5. 主概念の今後の研究開発の進むべき方向

(1) 開発目標、設計要求へのコメント

(2) 技術開発課題への全般的コメント

図5-33 抽出クロマトグラフィ装置の研究開発

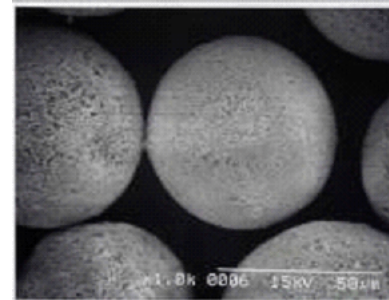
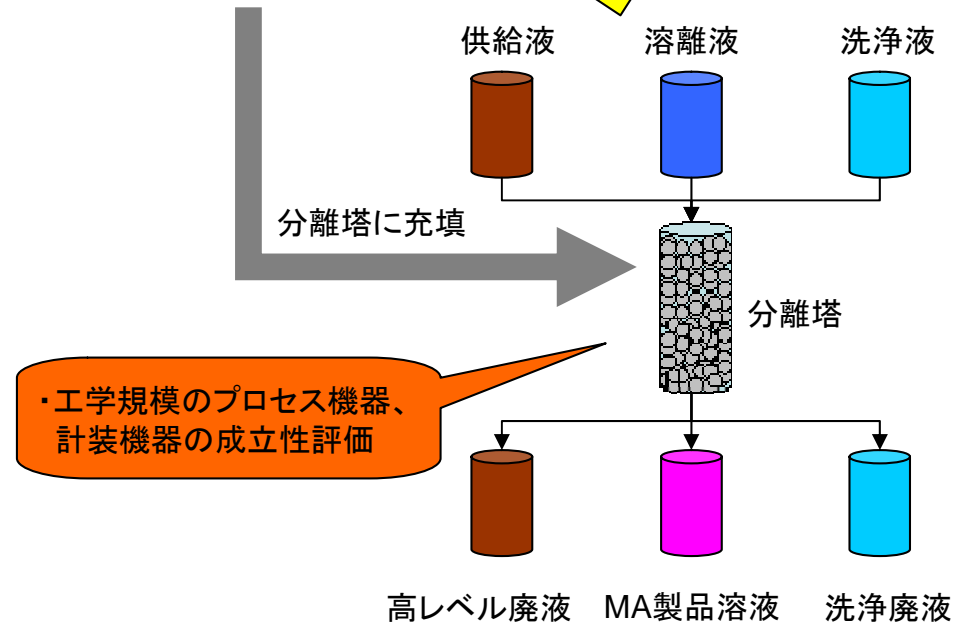
溶媒抽出法と比べ抽出クロマトグラフィ法は利用する溶媒の量が少ないことから廃溶媒発生量の低減効果などが期待できると考えられ、この導入を目指して研究開発を行うことは妥当と考えられる。しかし、抽出剤に関しては CMPO 抽出剤以外も考えられ、より安全性や経済性などに優れた抽出剤の研究開発を行い、比較検討を行うことが必要であると考えられる(図 5-33 参照)。また、抽出剤を担持する材料や抽出剤溶出対策に関する検討が必要である。さらに、クロマトグ

図5-34 将来の軽水炉使用済燃料の再処理への従来型 PUREX 法の適用と先進湿式法の適用の比較

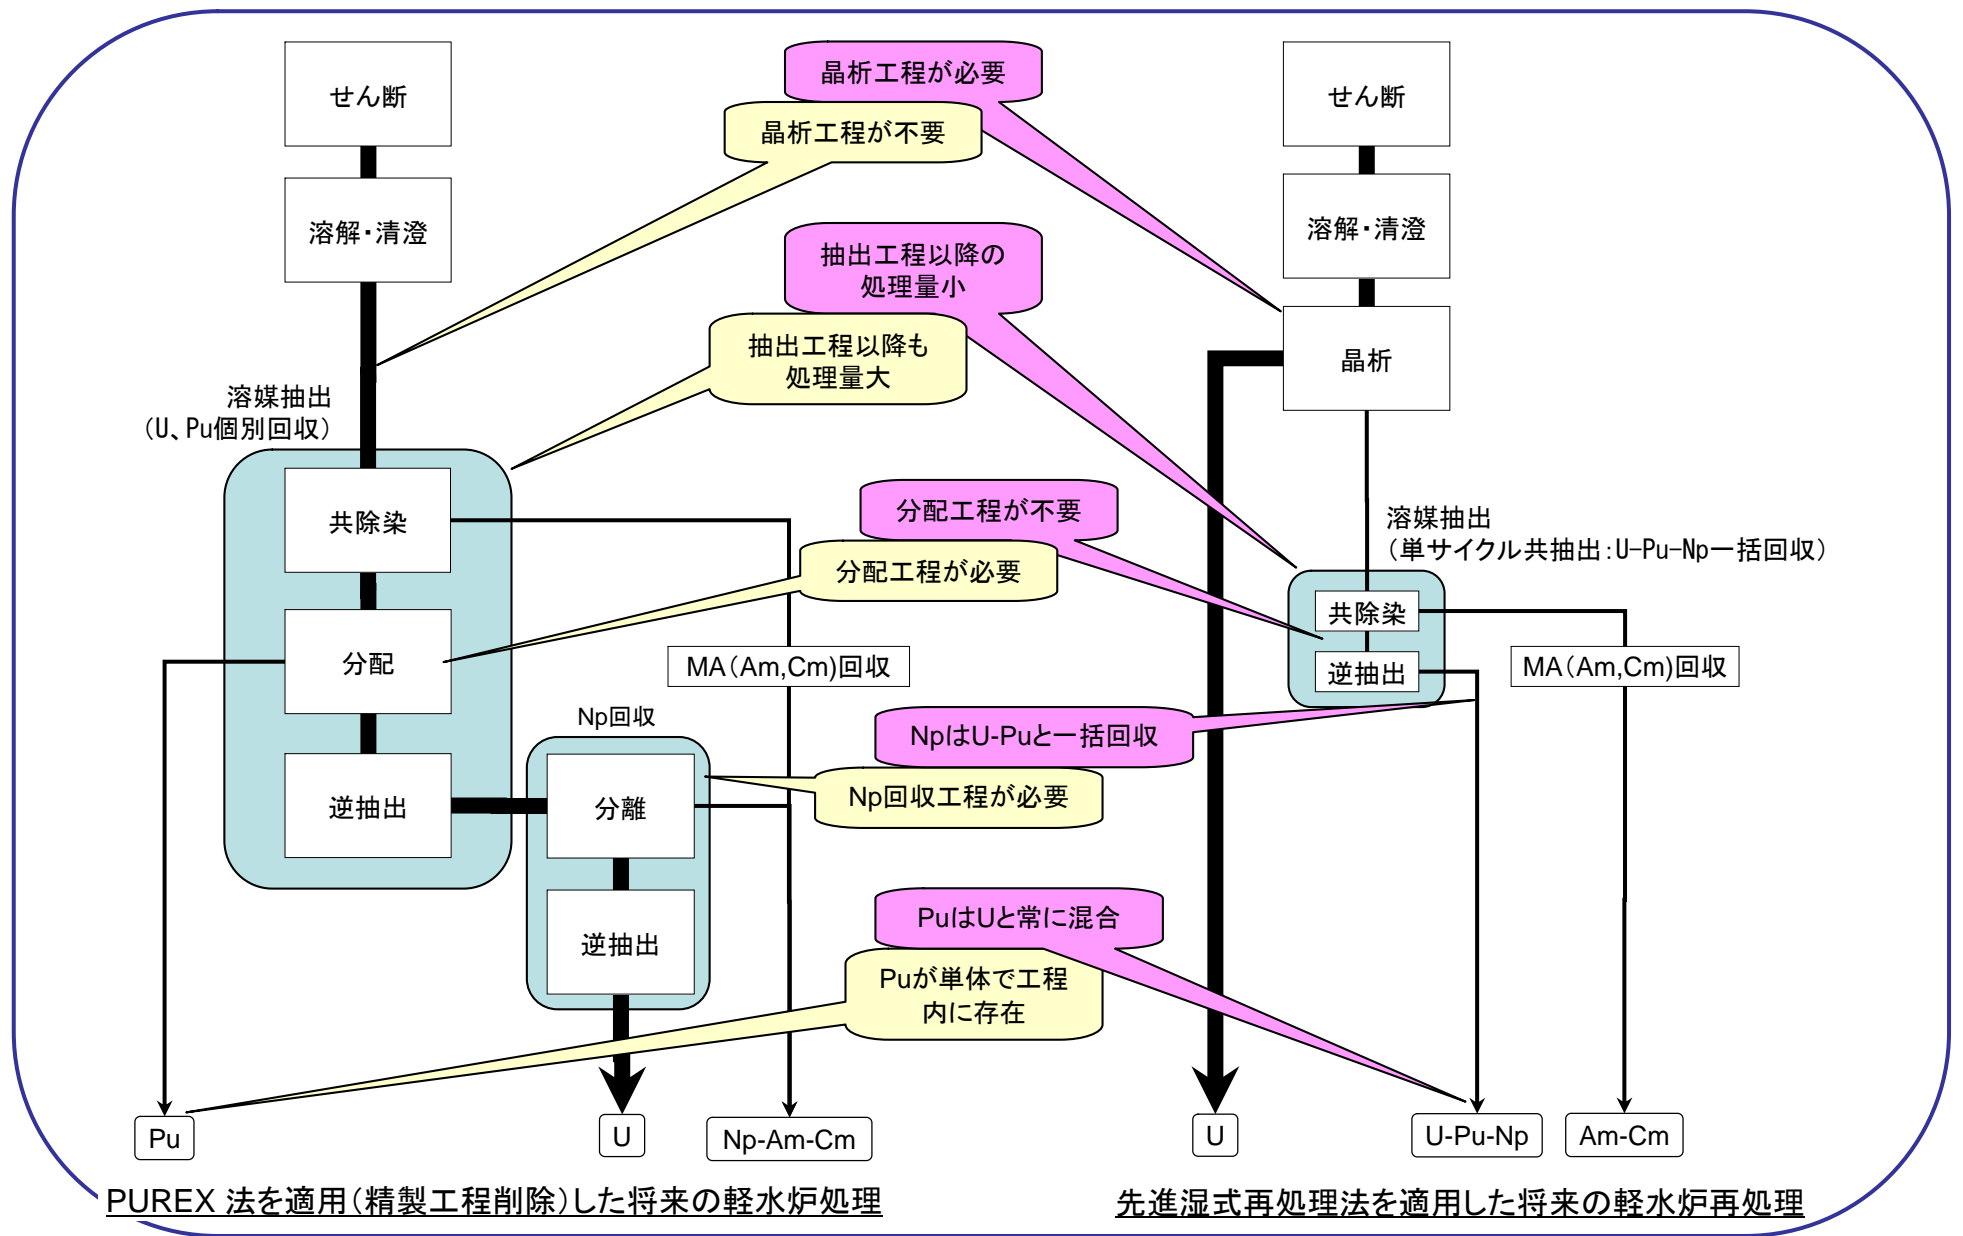
晶析法で回収されたウランには、FP や TRU の一部が多く含まれ（「低除染」と呼ばれている）、このため放出される放射線量や発熱量が多く、取り扱いがこれまでより困難になることから、回収ウランの貯蔵にも配慮が必要になると考えられる。このため、晶析法を将来の軽水炉燃料再処理に採用する場合には、軽水炉燃料再処理からの大量の回収ウランについてその除染係数をどの程度とすべきかなど検討が必要と考えられる。また、回収ウランの除染係数を設計要求として設定するにあたっては、軽水炉サイクルを含む燃料サイクル全体を視野に入れて評価することが必要であると考えられる（図5-34参照）。

表5-7 米国が開発しているUREX法の特徴

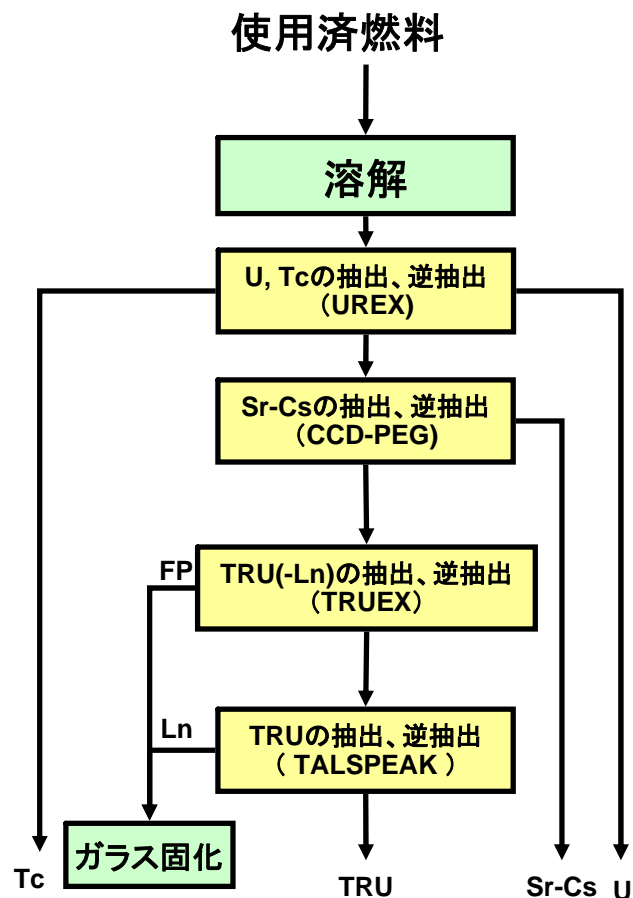
なお、米国が将来の再処理工程として採用を検討している UREX 法（溶媒抽出法の一つ）では、回収ウランの除染係数について、回収ウランの処分をも見据え、低レベル放射性廃棄物と同等の処分が可能な放射能レベルに設定することを検討していると言われている（表5-7参照）。回収ウランの除染係数の妥当性については、我が国と米国ではウラン資源に対する考え方が異なり、技術的側面からのみで判断すべきではないと考えられる。軽水炉燃料からの回収ウランの活用方法などに関する議論が必要であり、これに基づき設計要求の見直しが要請される可能性があることに留意すべきと考えられる。
